**Wykonawcy uczestniczący
w postępowaniu nr FI.271.7.2016**

FI.271.7.2016

Dotyczy postępowania o udzielenie zamówienia publicznego na zadanie pn. „Przebudowa drogi gminnej relacji Cisów- Solniki w miejscowości Solniki”.

**RYSUNEK
DO ODPOLIEDZI
NR 1**

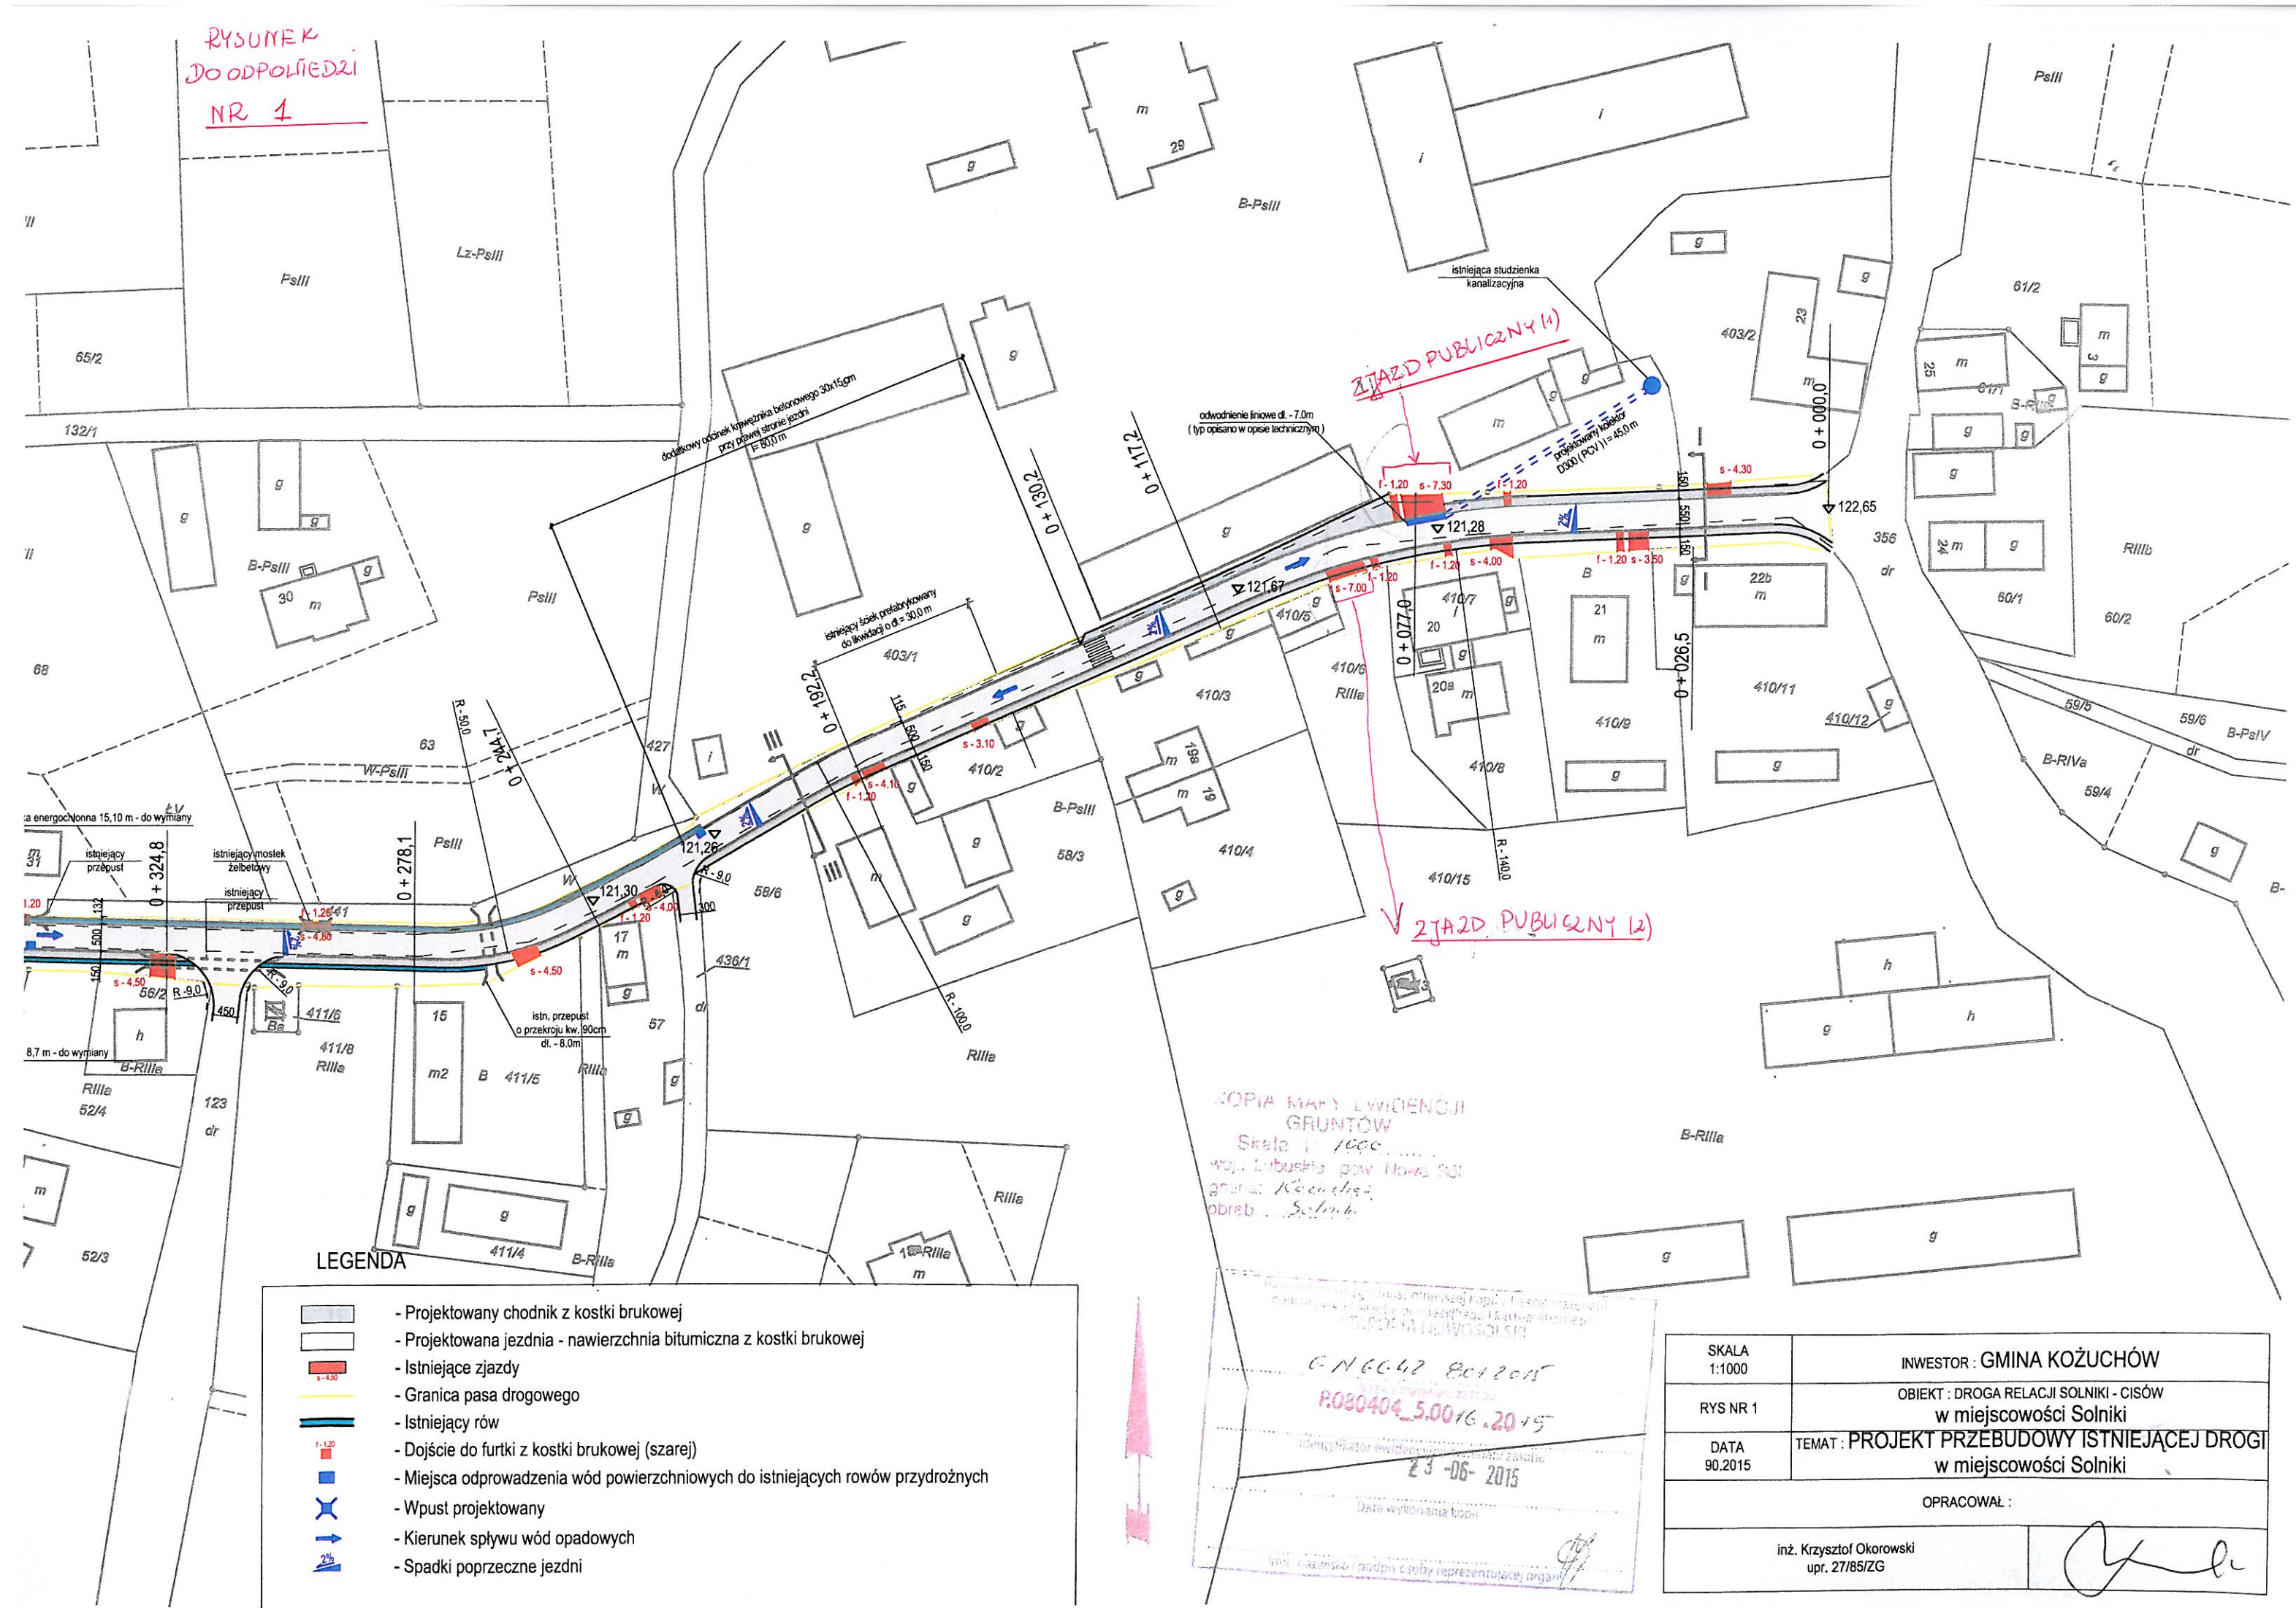
b) Rysunek nr 1 (projekt budowlany) różni się od rysunku nr 1 (projekt budowlano-wykonawczy) m.in. umiejscowieniem, ilością, wymiarami zjazdów indywidualnych, ilością miejsc odprowadzenia wód powierzchniowych do ist. rowów. Prosimy o zajęcie stanowiska zgodnie z którym rysunkiem Wykonawca ma wycenić zadanie oraz następnie zrealizować inwestycję?

Zgodnie z opisem technicznym inwestycja obejmuje zjazdy do posesji oraz zjazdy publiczne. Proszę o wskazanie umiejscowienia zjazdów publicznych lub podanie ich ilości, z uwagi na inną konstrukcję niż na zjazdach indywidualnych (lub załączenie szczegółowego rysunku).

Zgodnie z rysunkiem nr 1 projektu budowlano - wykonawczego.

Zjazdy publiczne – 2 sztuki. Wskazane na rysunku nr 1 don niniejszych odpowiedzi.
